LANDKREIS  
**LÜCHOW-DANNENBERG**

Fachausschuss Bauen, Regionale  
Entwicklung und Wirtschaft am  
18.06.2026

**TOP 2:**  
**Neuaufstellung des Regionalen  
Raumordnungsprogramms -  
2. Entwurf - Freigabe für das  
Beteiligungsverfahren**

#### VR 12 Tarmitz Nord / VR 13 Tarmitz Süd Potenzialfläche 17 Teilfläche a und b

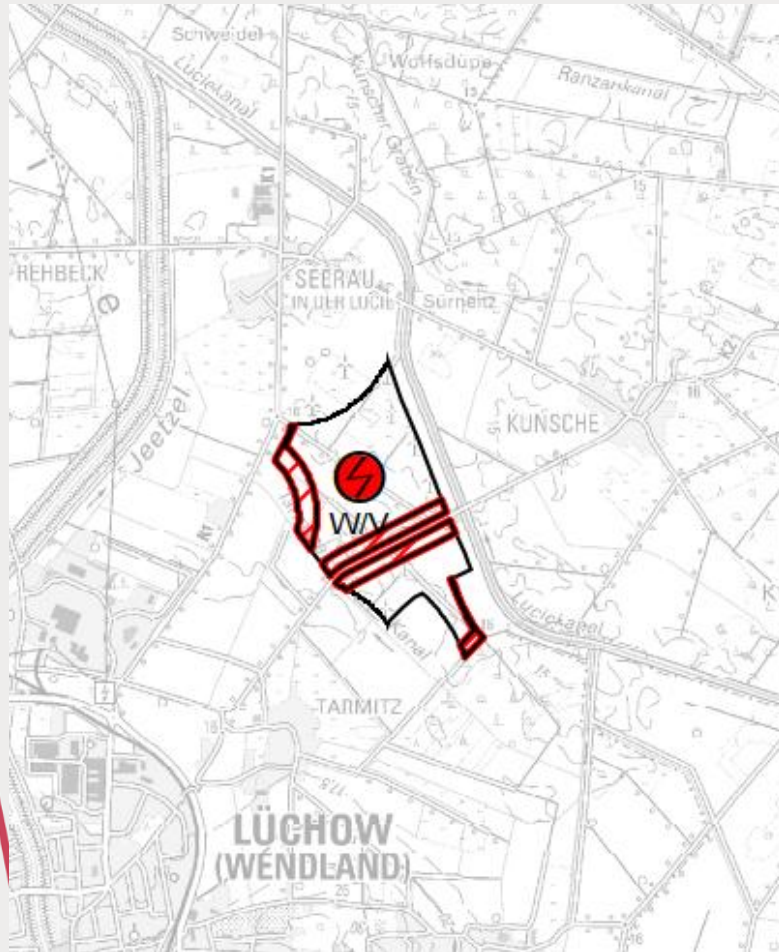
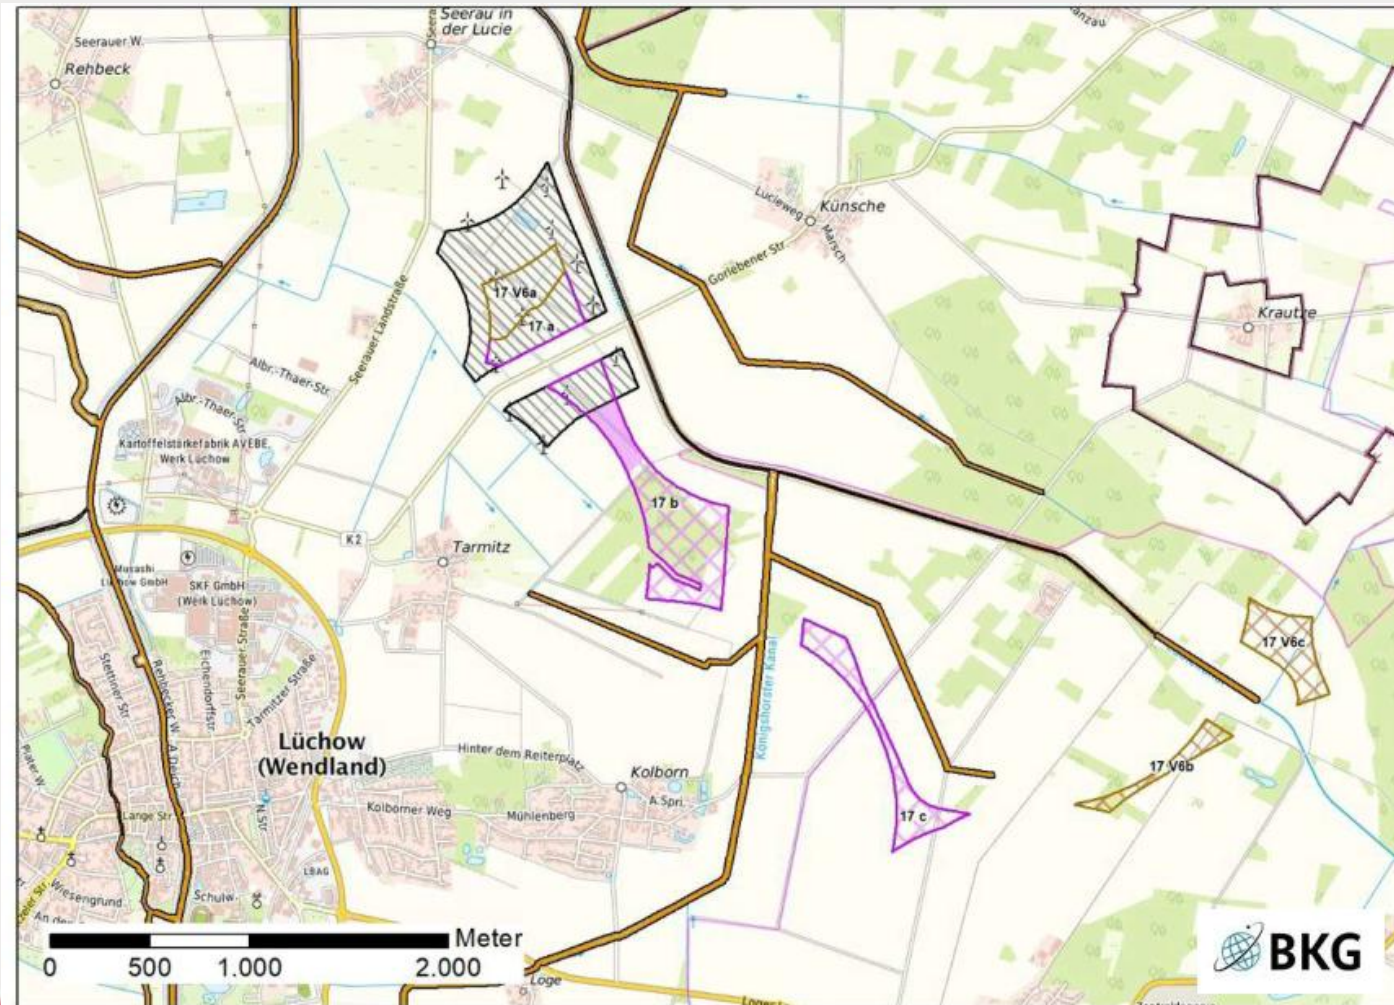
Neue Abgrenzung des VR aufgrund der Anpassung der Bestandsfläche an Tabuzone A (Abstand Straße und Siedlung)

**VR 14 Bösel West / VR 15 Bösel Ost / VR 16 Woltersdorf Süd / VR 17 Woltersdorf Ost**  
**Potenzialfläche 18 Teilflächen a, b, und c**

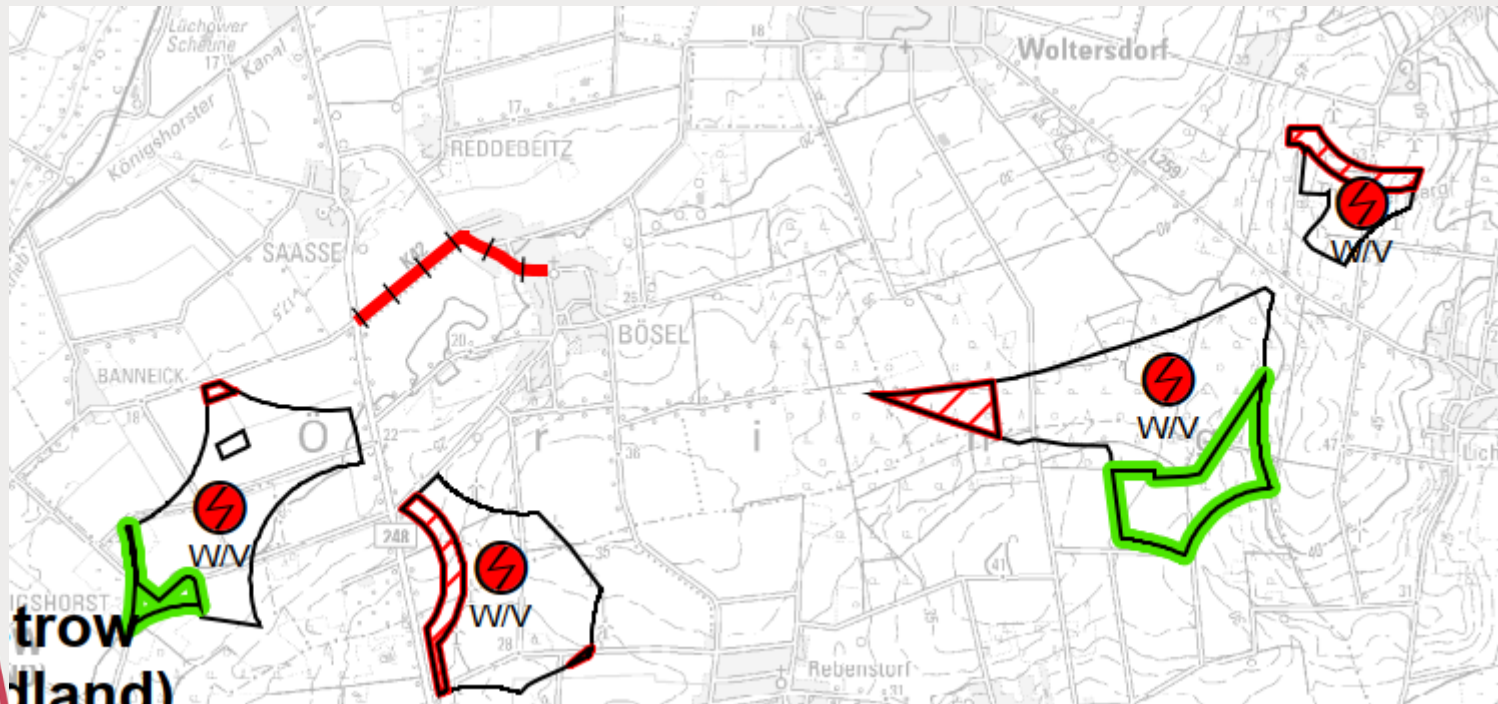
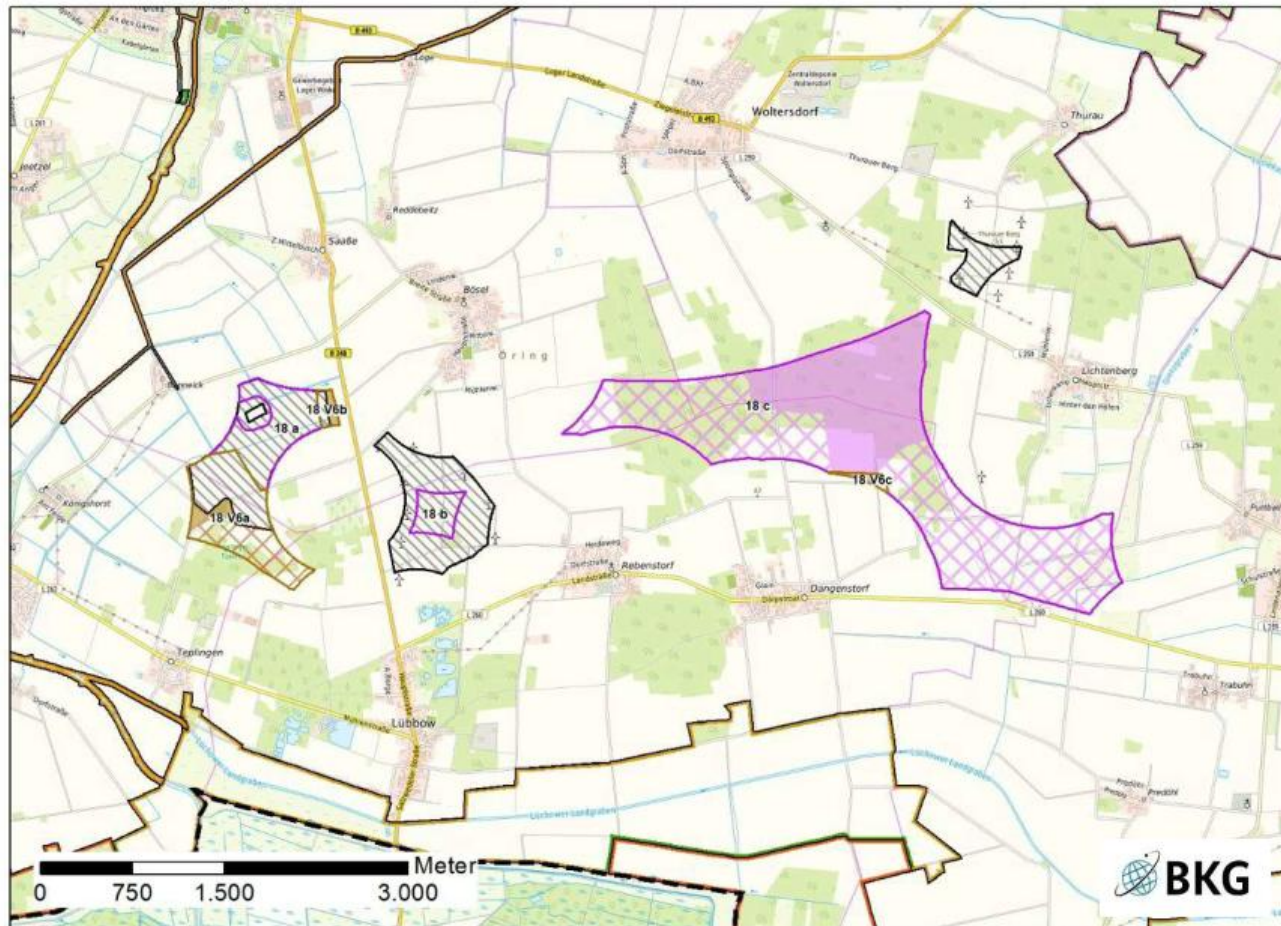
Neue Abgrenzung des VR Woltersdorf Süd aufgrund aktualisiert avifaunistischer Daten und daraus neu erfolgter Umfassungsprüfung

Neue Abgrenzung des VR Woltersdorf Ost und Bösel Ost wg. Anpassung des Bestandsgebiete an Tabuzone A (Abstand Siedlung und Straße)

Neue Abgrenzung des VR Bösel West wg. aktualisierter avifaunistischer Daten

#### **VR 18 Schweskau Potenzialfläche 21**

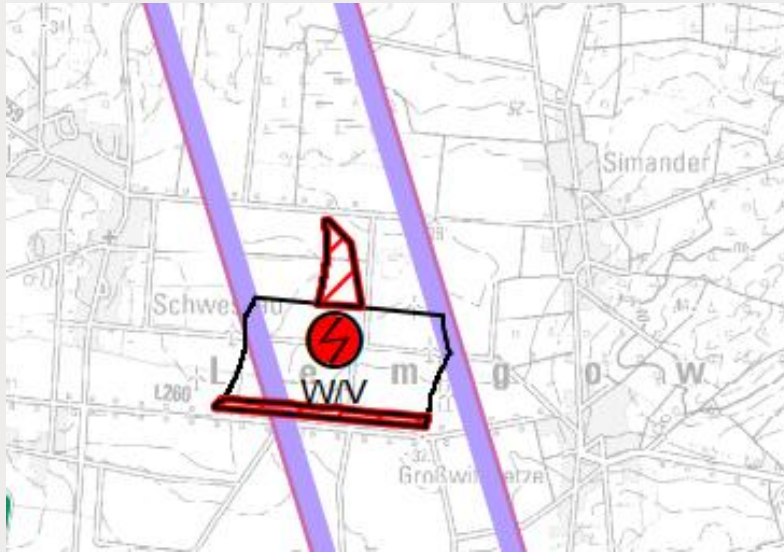
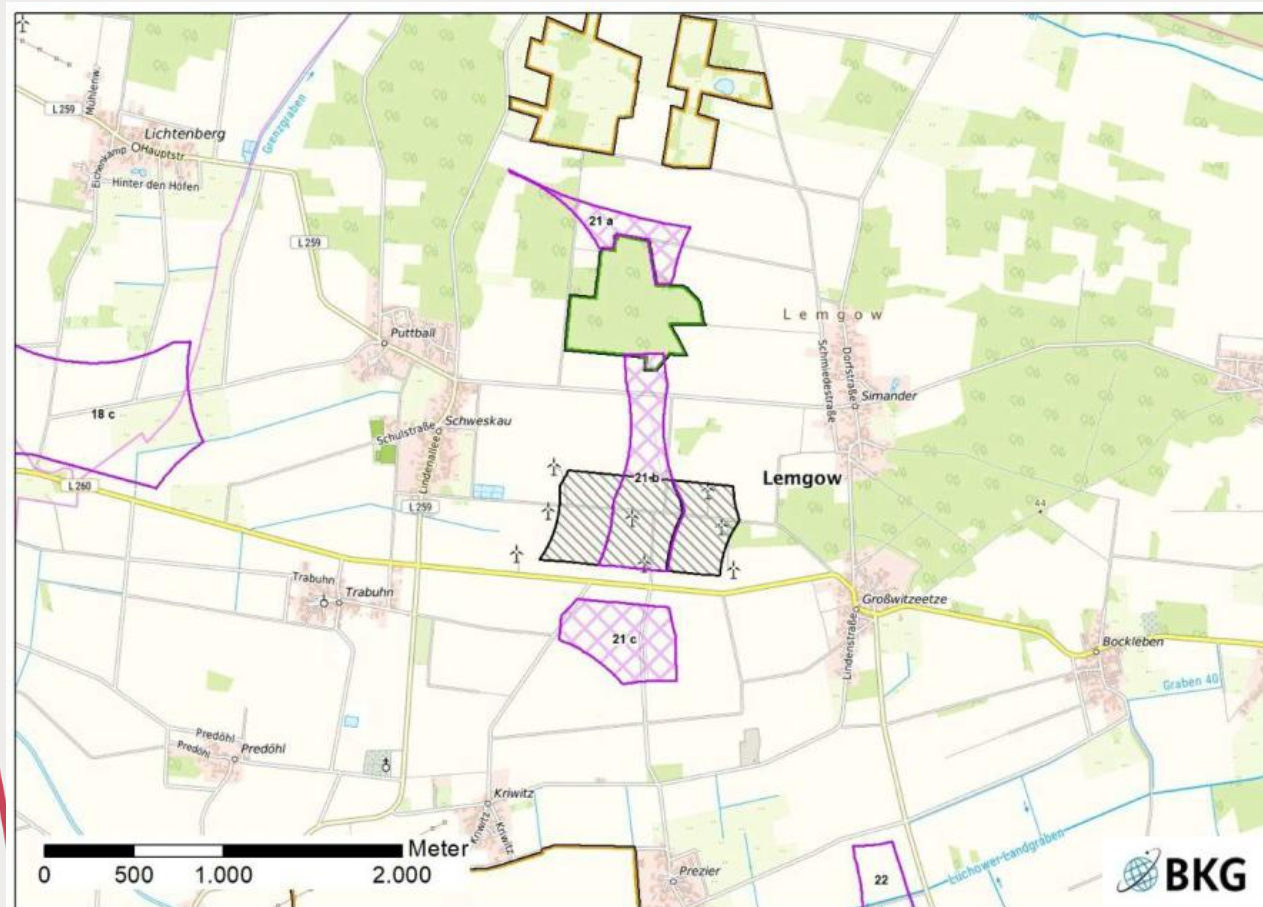
Neue Abgrenzung des VR aufgrund der Anpassung der Bestandsfläche an Tabuzone A (Abstand Straße) und aktualisierter avifaunistischer Daten und Lage am LSG

#### VR 19 Gartower Tannen Potenzialfläche 25

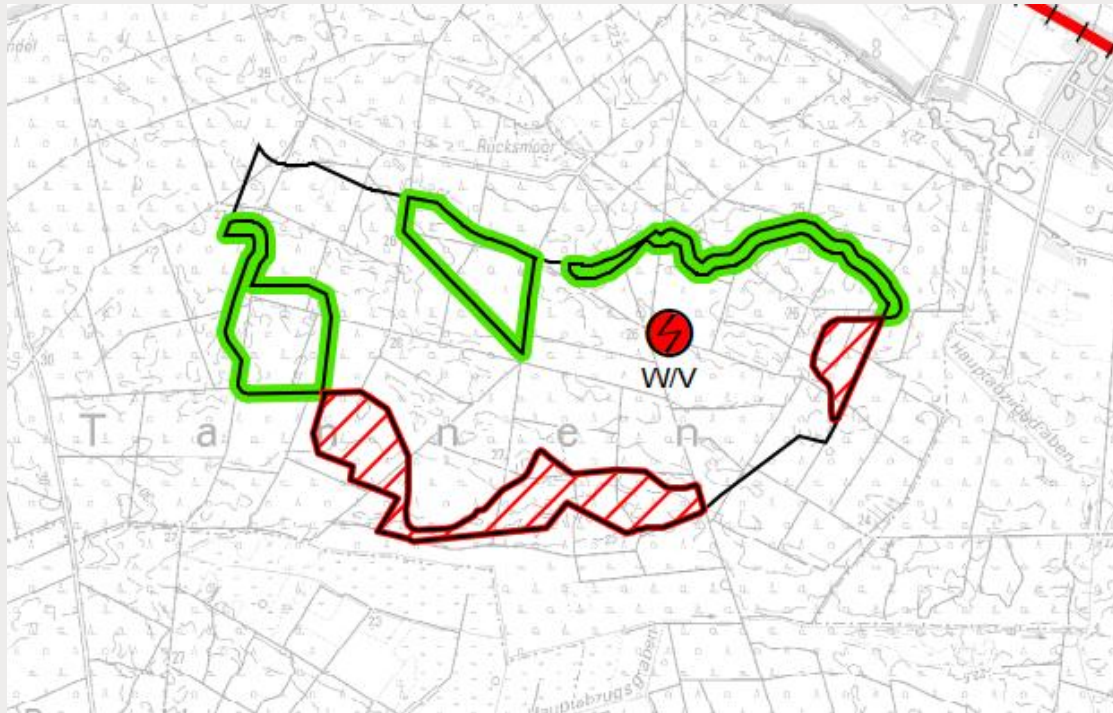
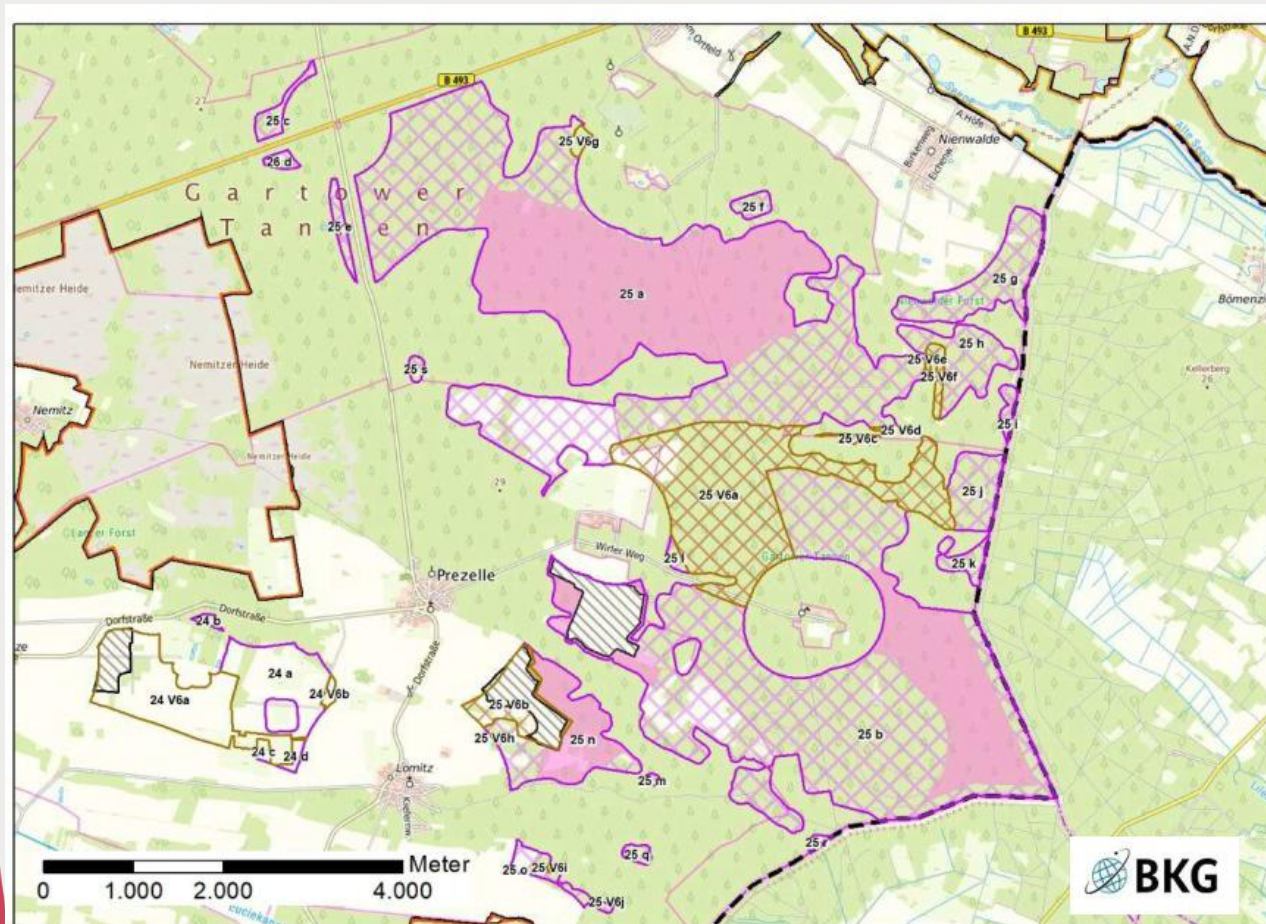
Neue Abgrenzung der PF aufgrund notwendiger Änderungen der Ausschlusskriterien:

- Wegfall des 75 m Puffer zum VR Wald

Neue Abgrenzung des VR Wind aufgrund:

- Verzicht auf Ergänzungsflächen (VR Wald)
- Wegfall des Bodenschutzwaldes (WFK)

**VR 20 WirI**

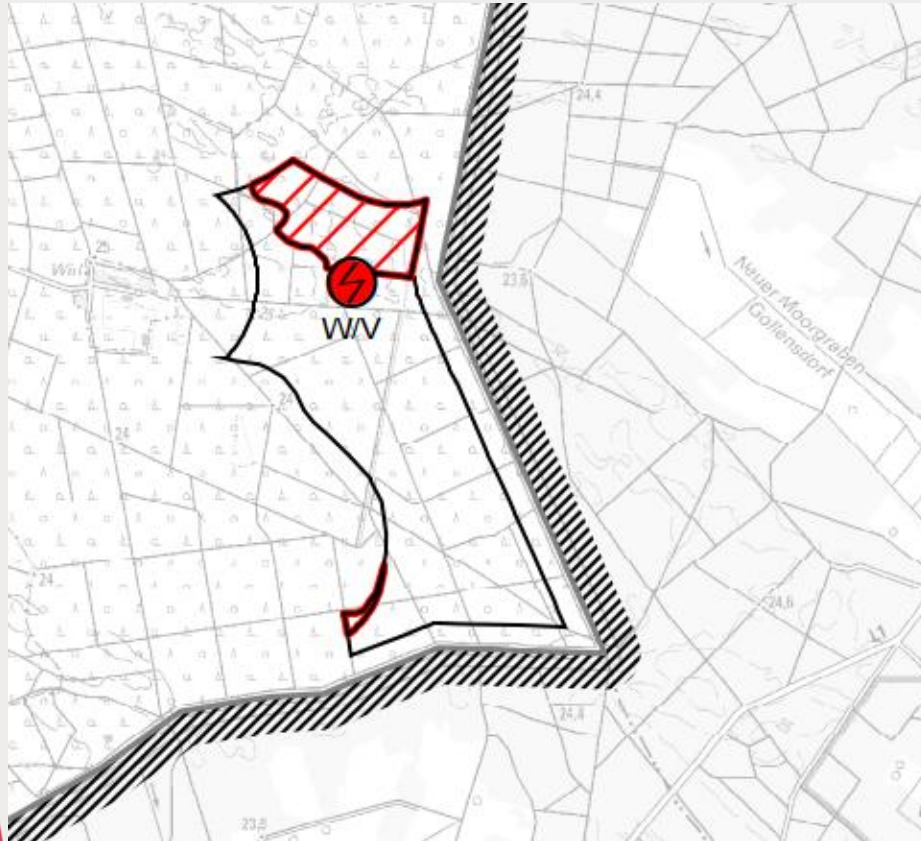
Neue Abgrenzung des VR Wind  
aufgrund des Verzichtes auf  
Inanspruchnahme des VR Wald

#### VR 21 Gorlebener Tannen Potenzialfläche 29 a

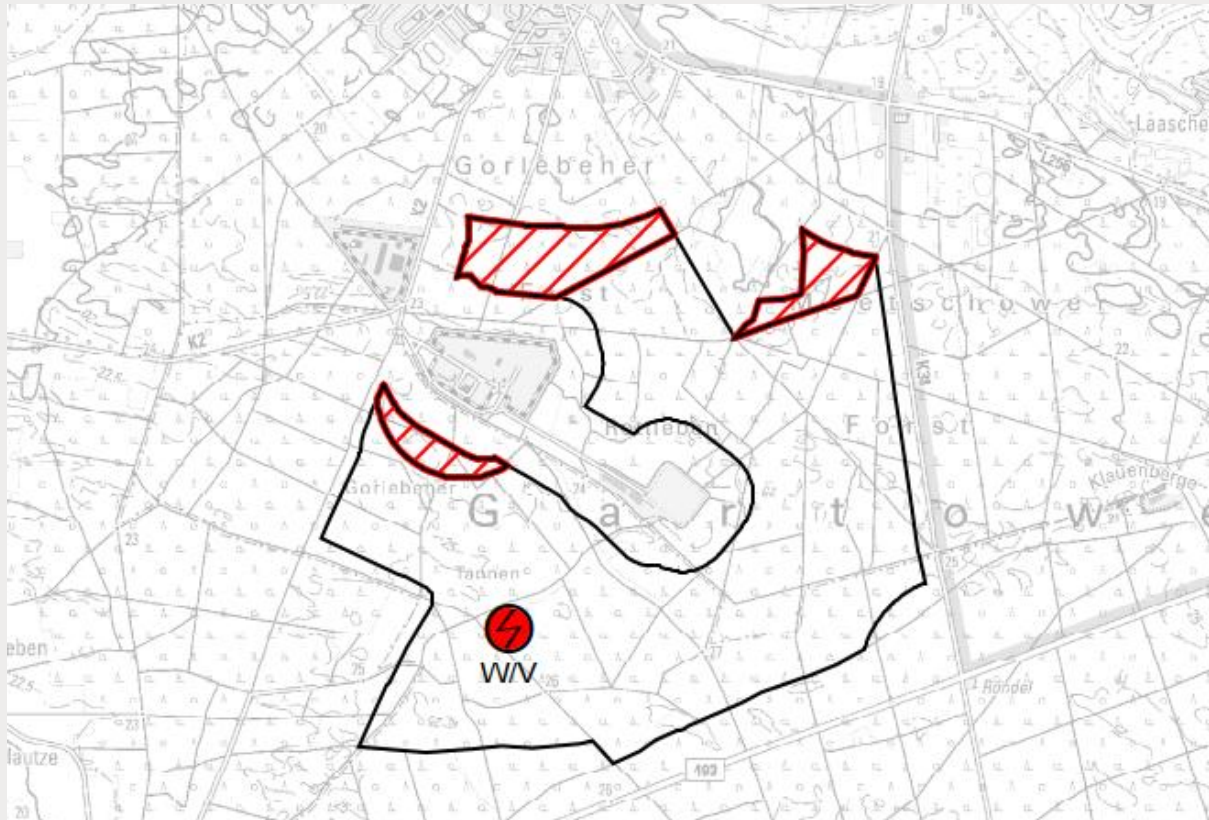
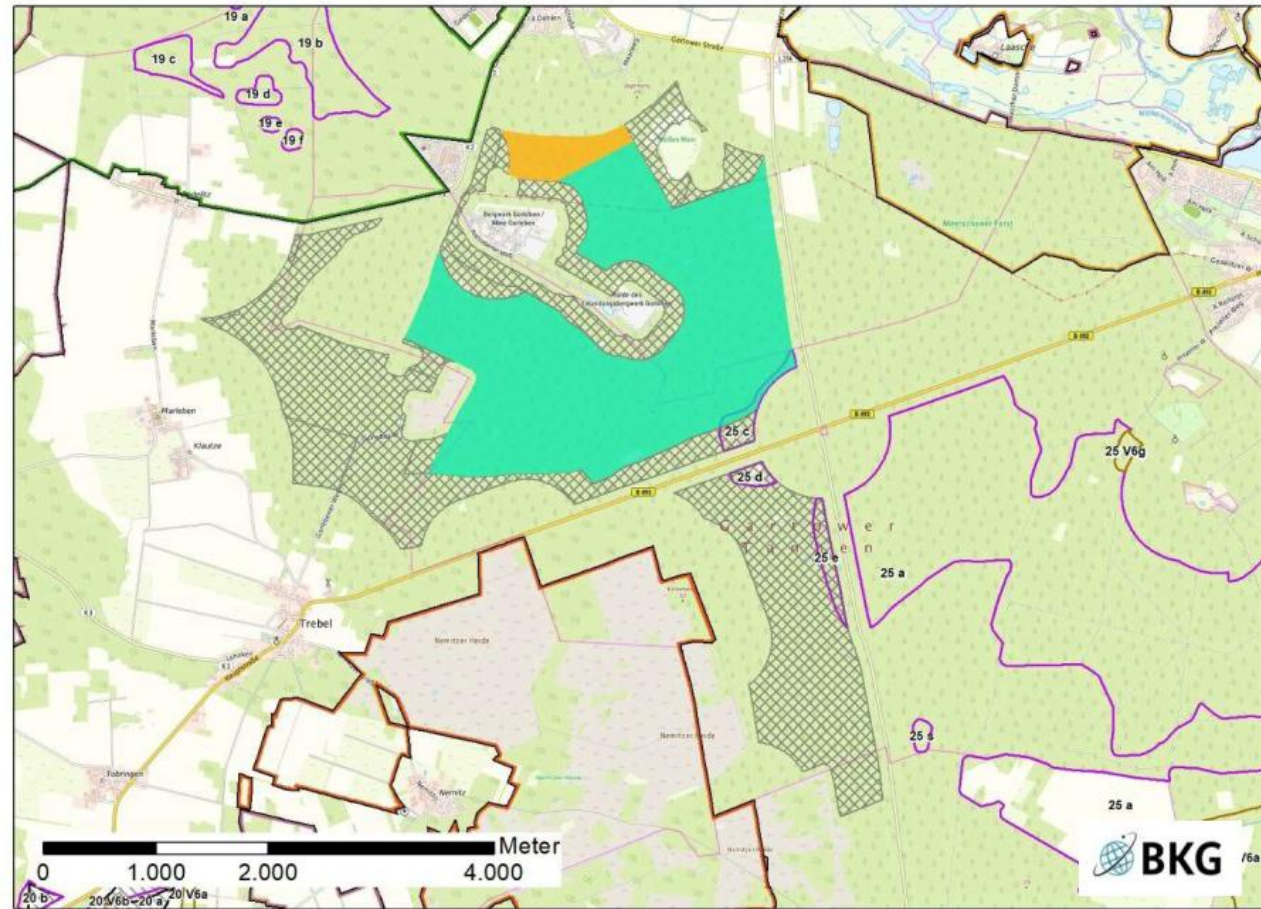
Neue Abgrenzung des VR Wind aufgrund von Kompensationsflächen, aktualisierter avifaunistischer Daten (Einzelfallprüfung) und Entlastung von Gorleben (Standort Erholung)
